DRINGENDE Sicherheitsmitteilung

Philips Azurion, Allura Xper, Integris und MultiDiagnost Eleva
Mögliche Ablösung von Kabelschlauchträgern, die zu einem Herabfallen von Teilen und/oder eines
Teils des Kabelschlauchs führen kann

September 2024

Abbildung 1: Wenn der Monitor bewegt oder gedreht wird (grüner Pfeil), zieht der Kabelschlauch an den Kabelschlauchträgern und übt Kräfte auf ihre Gelenk- und Schraubverbindungen aus (gelbe Rahmen).

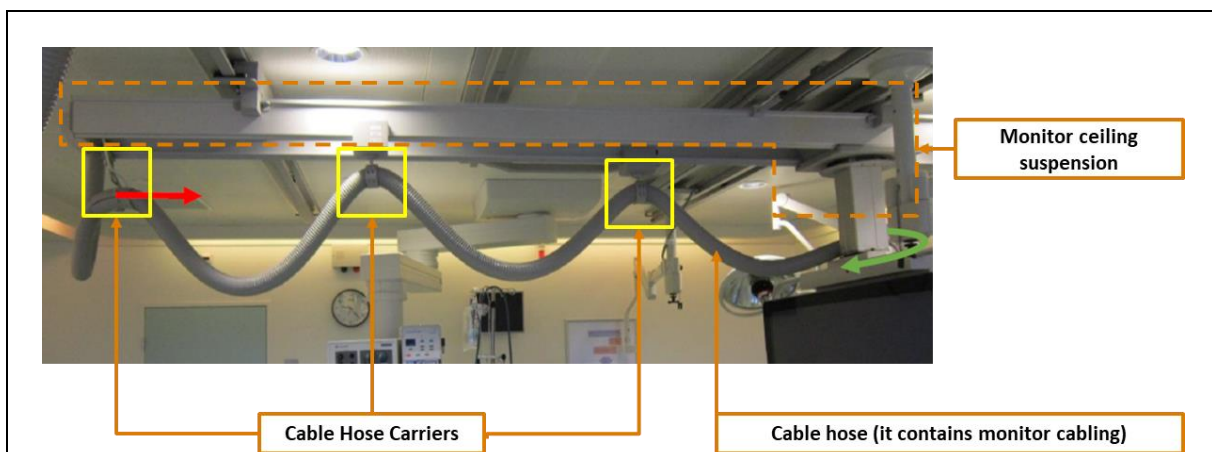
Philips hat festgestellt, dass sich die Schrauben und Kunststoffteile der Kabelschlauchträger, mit
denen der Kabelschlauch am Deckenstativ befestigt ist, durch die beim Bewegen oder Drehen des
Systemmonitors einwirkenden Kräfte lösen und/oder brechen können (siehe Abbildung 1). Wenn
dieses Problem auftritt, könnten Kunststoffteile und/oder Metallschrauben eines oder mehrerer
Kabelschlauchträger und/oder ein Teil des Kabelschlauchs infolge eines gelösten
Kabelschlauchträgers herunterfallen.

Abbildung 2: Beispiele für gelöste und zerbrochene Schrauben und Kunststoffteile

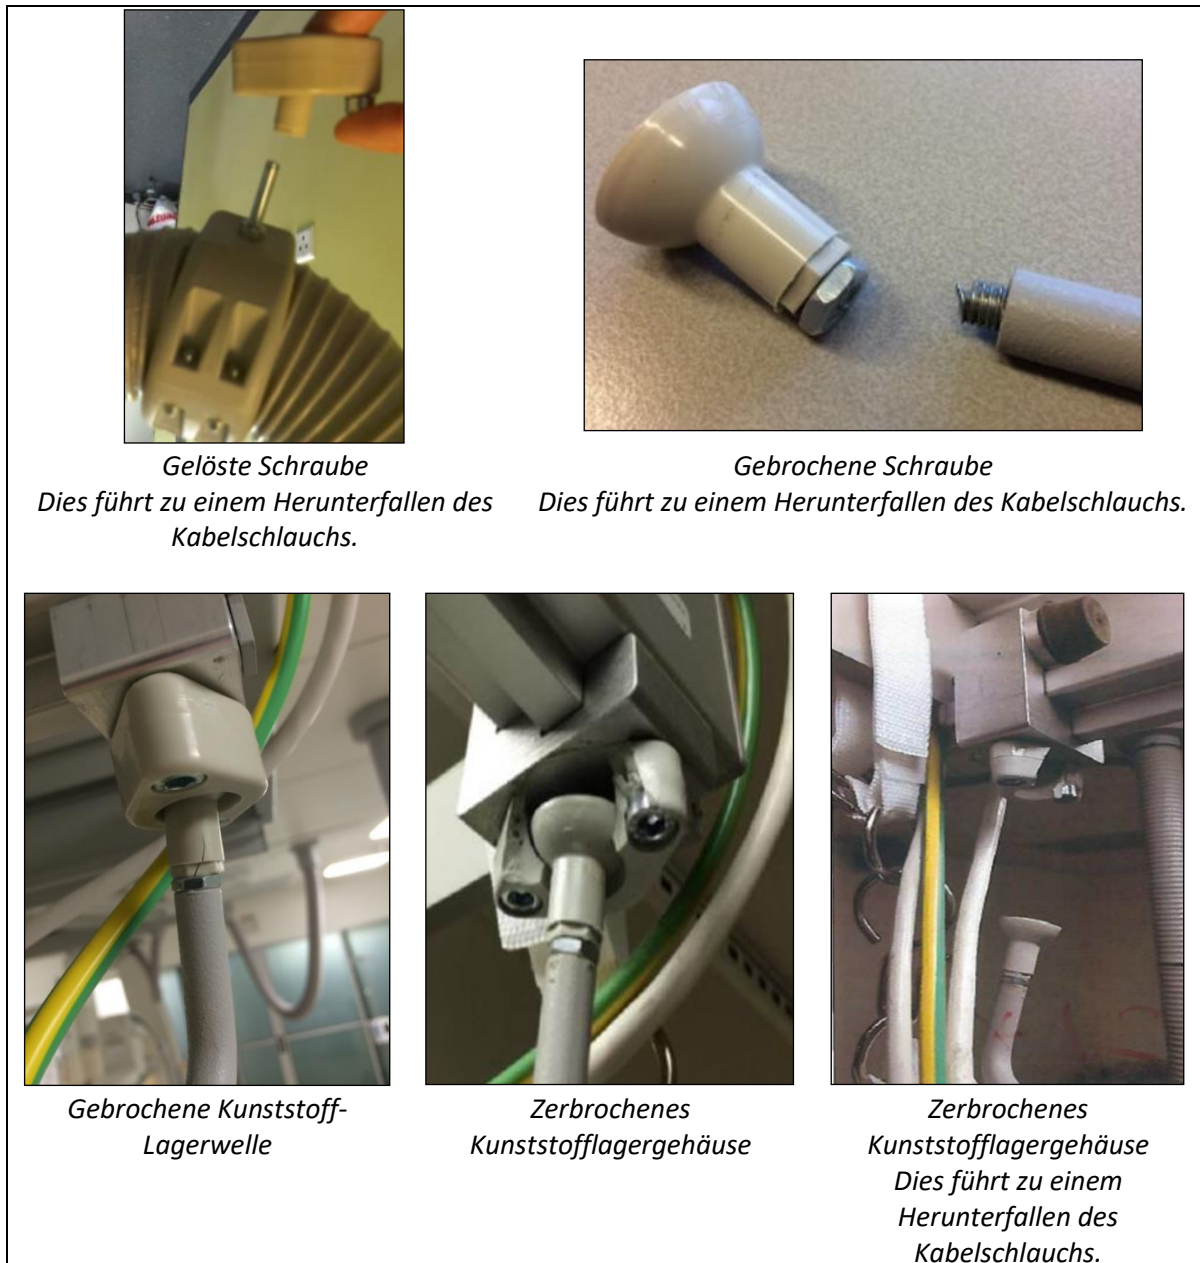
- c. Halten Sie den Patienten vom Bereich unterhalb der Kabelschlauchträger fern (z.B. beim Transport).
- d. Wenn Sie bemerken, dass eine oder mehrere Schrauben bzw. ein oder mehrere Kunststoffteile der Kabelschlauchträger lose bzw. gebrochen sind (siehe Abbildung 2), wenden Sie sich bitte umgehend an Ihren Philips Ansprechpartner.

Abb. 01: Bewegliche Schlauchträger (1+2b) und feste Schlauchträger (2a)

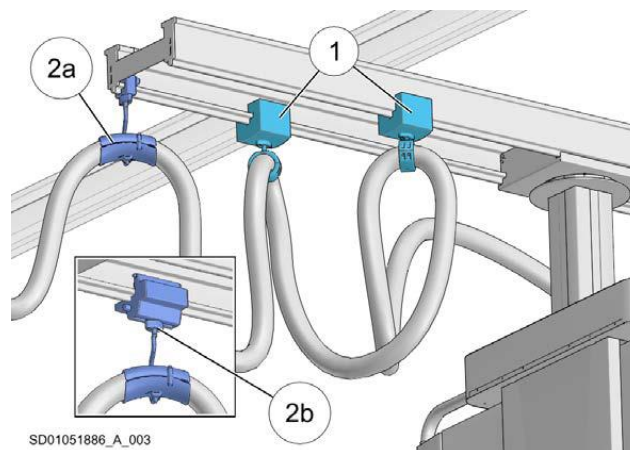
1. Die Kabelschlauchträger identifizieren.
2. Sicherstellen, dass sich bewegliche Kabelschlauchträger reibungslos verschieben lassen.
3. Sicherstellen, dass die Schrauben und Muttern der Kabelschlauchträger ordnungsgemäß befestigt sind.

Abb. 02: Montagesockel der Schlauchträger

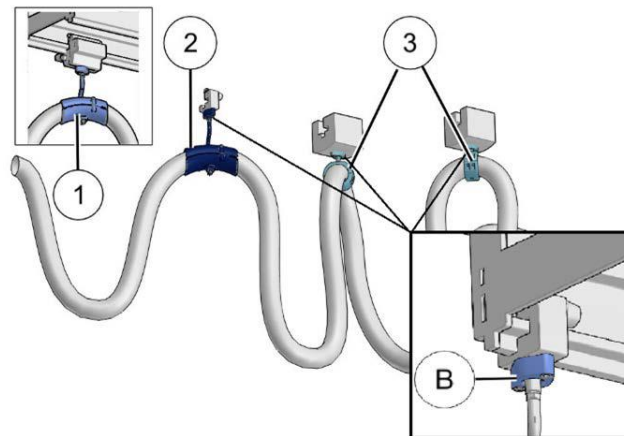
4. Befestigung und Zustand des Montagesockels (B) überprüfen.
- Wenn der Montagesockel beschädigt ist (z.B. Risse oder beschädigte Teile aufweist), muss er ersetzt werden.

Abb. 03: Korrekte („V“) und fehlerhafte („X“) Ringträgeraufhängung

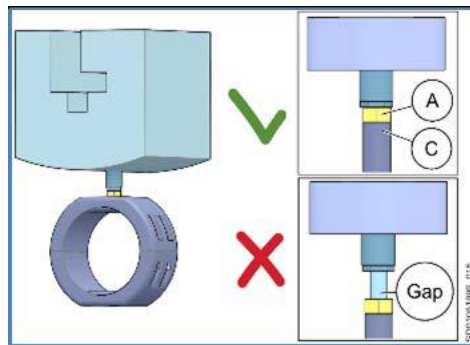
5. Sicherstellen, dass alle Muttern festgezogen sind.
6. Prüfen, ob ein sichtbarer Spalt vorhanden ist.

Abb. 05: Kabelschlauchträger mit Ring

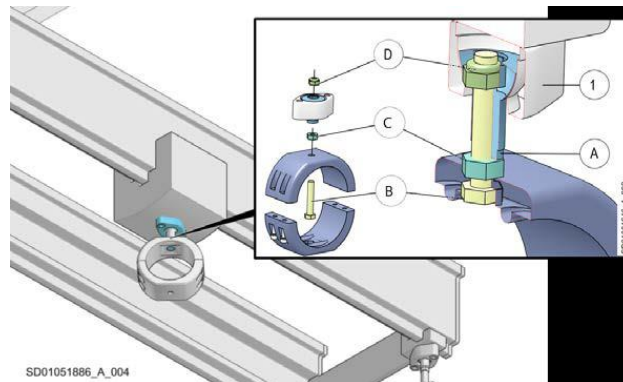
7. Wenn bei einem Träger mit Ring ein Spalt sichtbar ist:

- Den Sockel (1) lösen (2x M6).
- Den Kunststoffarmträger (A) mit der Mutter (D) lösen.
- Die Mutter (C) lösen.
- Loctite 243 auf das Gewinde der Schraube (B) auftragen.
- Den Schlauchring mit der Schraube (B) und der Mutter (C) montieren.

- Die Mutter (C) festhalten und dann den Kunststoffarmträger (A) mit der Mutter (D) hineindreihen und festziehen, bis kein Spalt mehr vorhanden ist.
